EVALUATIE ZOMERWEG

EVALUATIE

V85 snelheden maart 2024

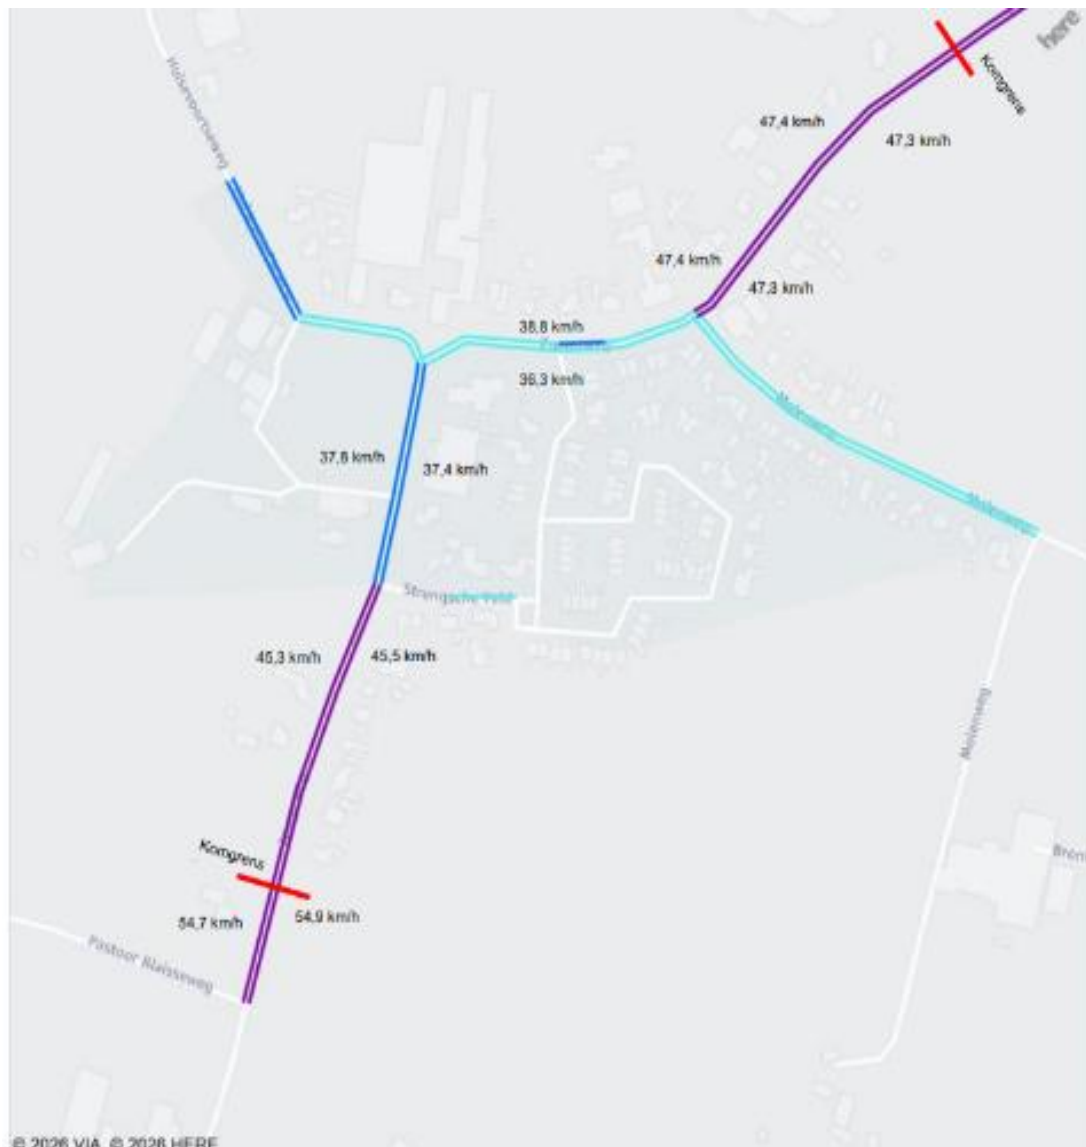
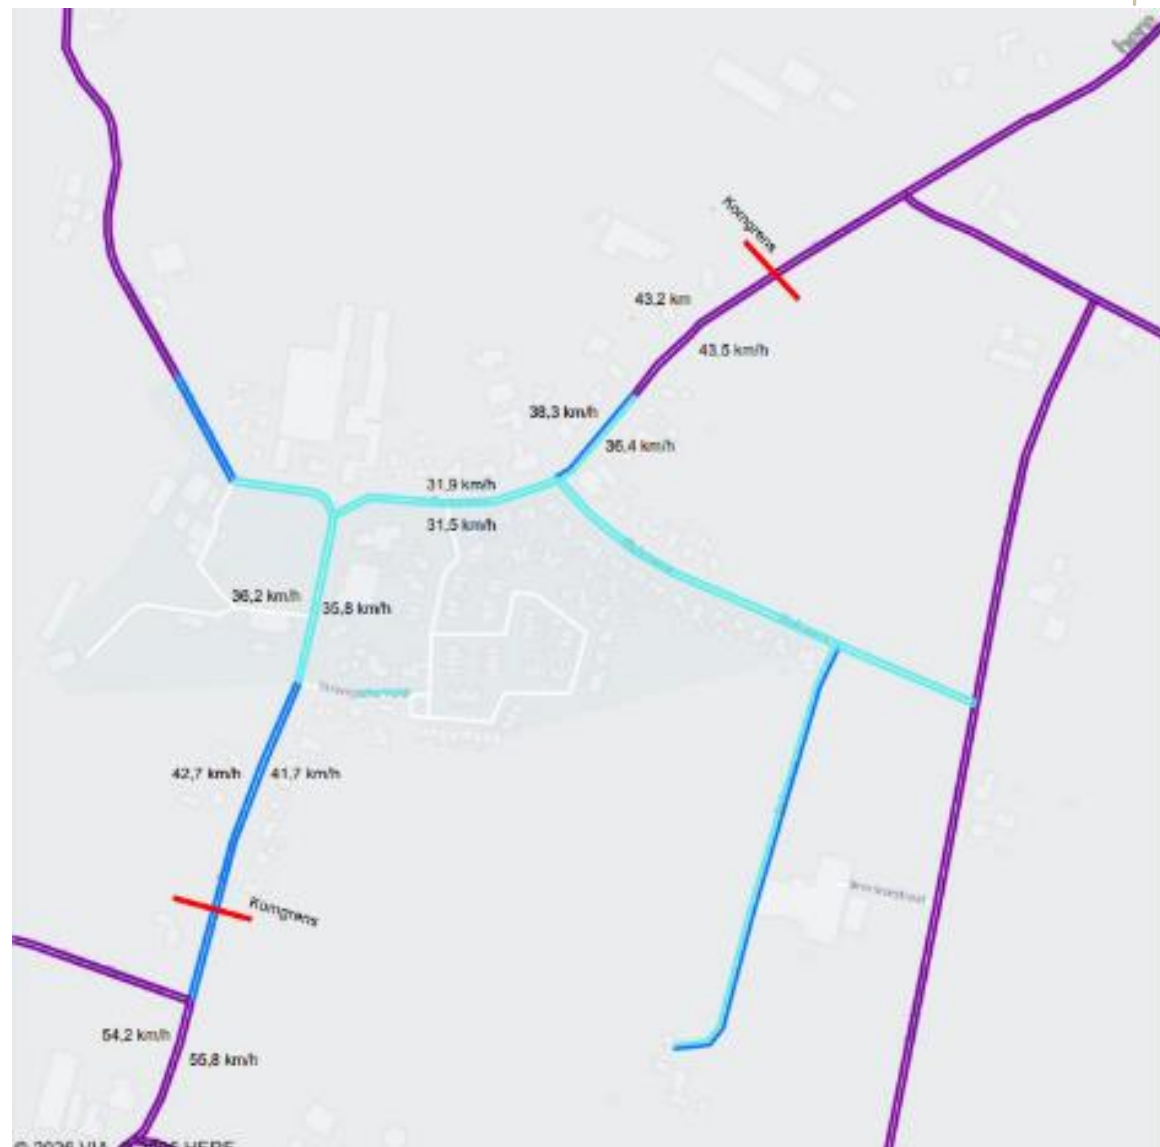
Te hoge snelheid dorp in.
Borden dorp in slecht zichtbaar.
Trillingen door zwaar verkeer.
Geluidsoverlast putdeksels.

- Slechte kwaliteit stoeptegels
- Te veel zwaar verkeer
- Status weg aanpassen Google Maps tegen sluipverkeer
- Te veel opstoppingen
- Slechte doorstroming vrachtverkeer
- Te hoge snelheid tussen de drempels
- Moeilijker op- en afrijden door verkeer op de weg en opstoppingen.

Te hoge snelheid dorp in

- BIJ DE ENTREES VAN HET DORP WORDEN DREMPELS GEPLAATST OM DE SNELHEID IN DE BEBOUWDE KOM TE VERLAGEN
- BIJ DE ENTREES WORDEN DE BEBOUWDE KOM BORDEN OP DE EILANDJES GEPLAATST OM DE ZICHTLIJNEN HET DORP IN TE VERMINDEREN. OOK WORDT OOK BIJ DE NOORDELIJKE ENTRÉE EXTRA GROEN GEPLAATST LANGS HET SLINGERENDE WEGDEEL
- DE DREMPELS WORDEN FLAUWER GEMAAKT TEN GUNSTE VAN MINDER GELUID
